COMPTE RENDU

Réunion de chantier du 30/08/2018

ETUDE DE FAISABILITE D'UN NOUVEAU CAPTAGE D'EAU SUR LA ZONE DE LA FARE

Plan schématique d'implantation des forages
sans échelle

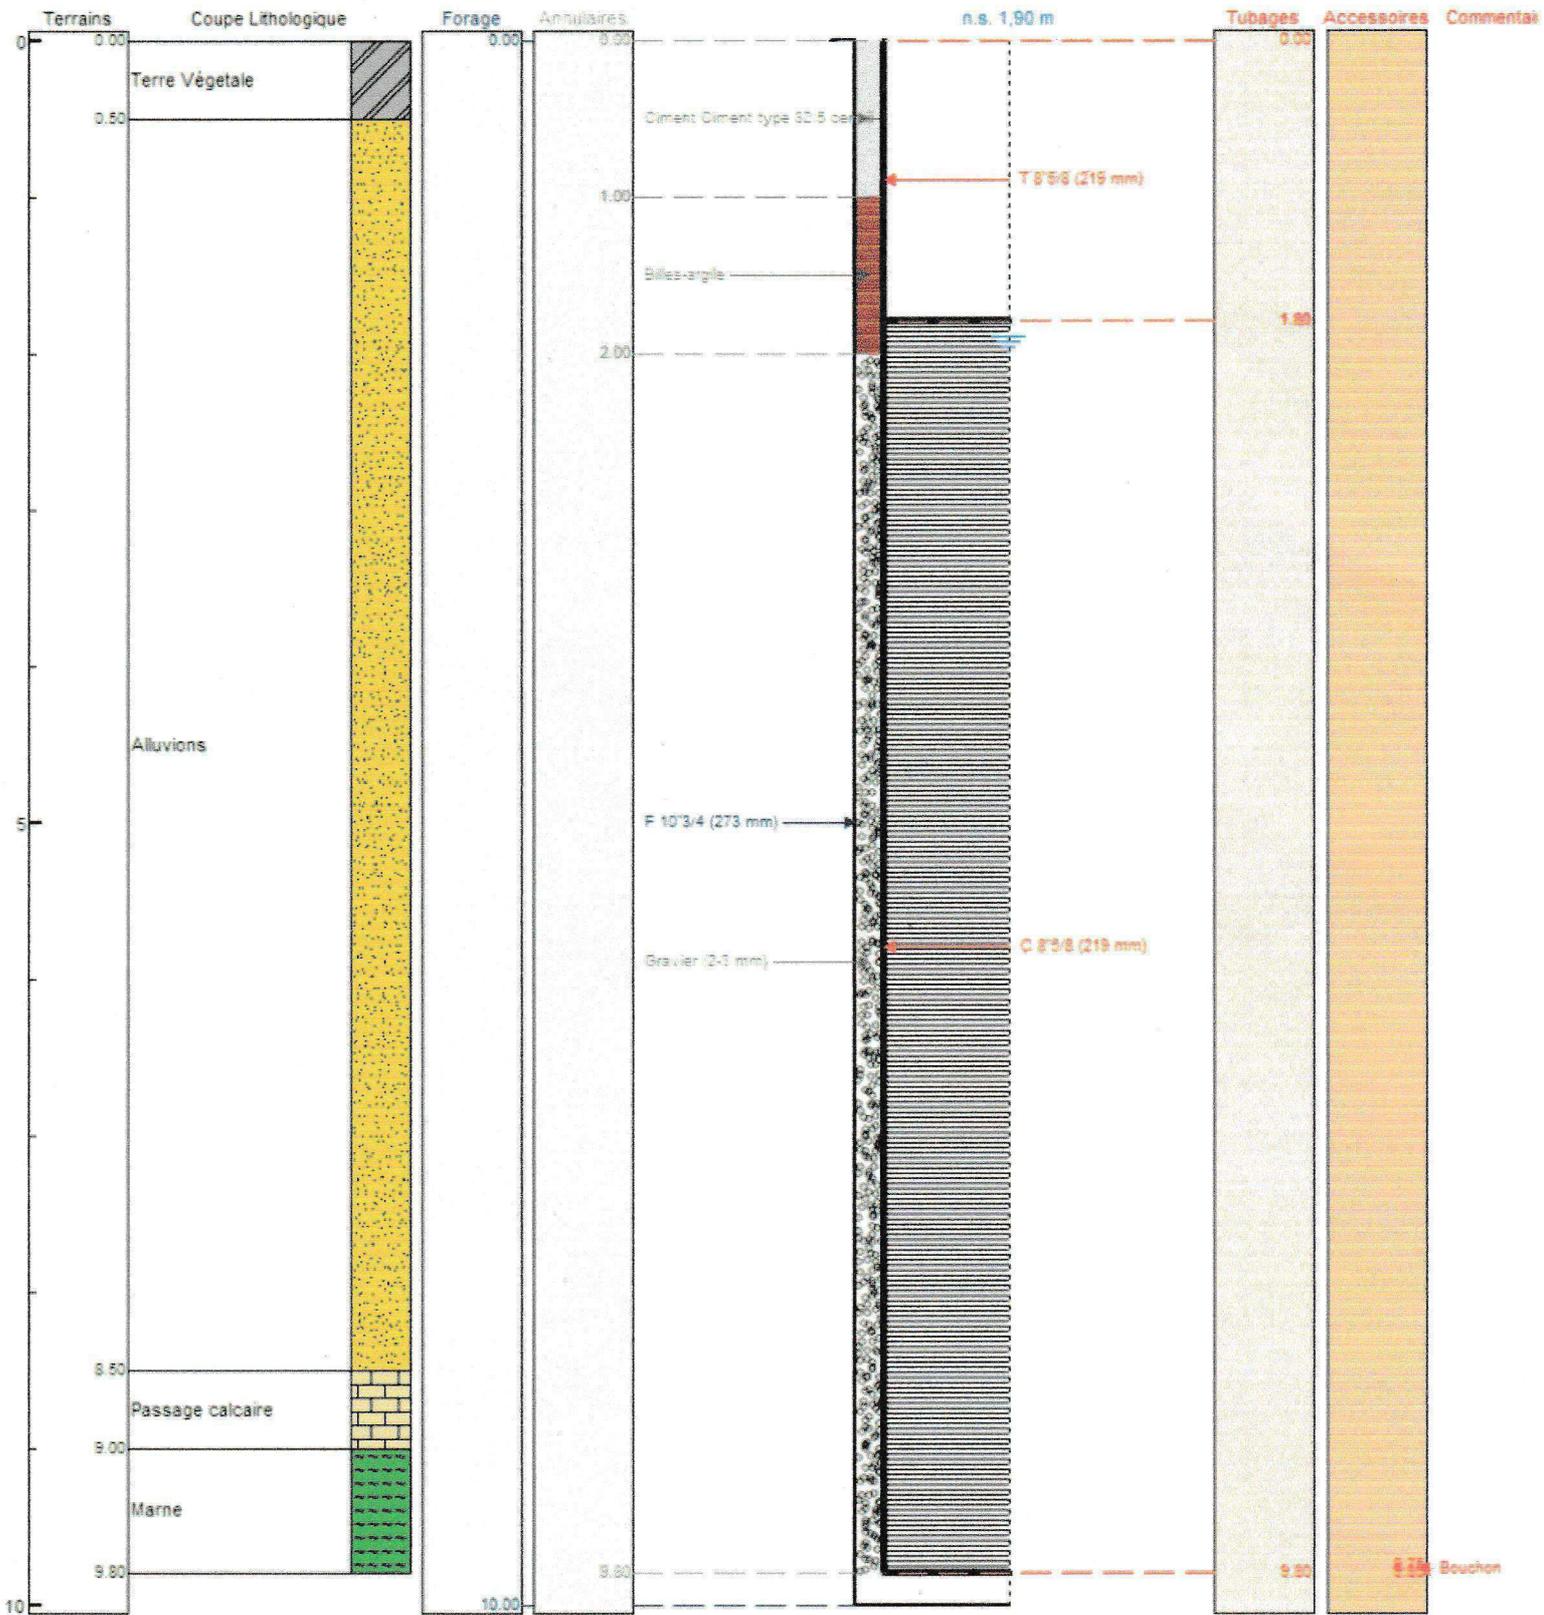
Cinq ouvrages au total, quatre piézomètres et un forage d'essai, ont été réalisés et équipés sur place.

En Pz1, le forage réalisé dans un premier temps a dû être abandonné, le tubage de soutènement provisoire en acier étant resté bloqué et n'ayant pu être extrait du sol. Après une nouvelle tentative, un nouvel ouvrage a été réalisé et finalisé à proximité immédiate du premier. Le tubage acier, laissé en place sera décapé en tête et recépé sous le niveau du sol (entre -0,50 et -1 m/TN si possible). Sa lumière sera comblée de matériaux inertes (tous venant graveleux à granulométrie étalée par exemple) et une cimentation sera réalisée en tête sur au moins un mètre.

En Pz4, le forage a été réalisé et finalisé au bout de deux tentatives successives et déplacement de quelques mètres vers l'est du point de forage. Le trou laissé ouvert en surface à la suite de la première tentative devra être parfaitement rebouché dans les règles de l'art.
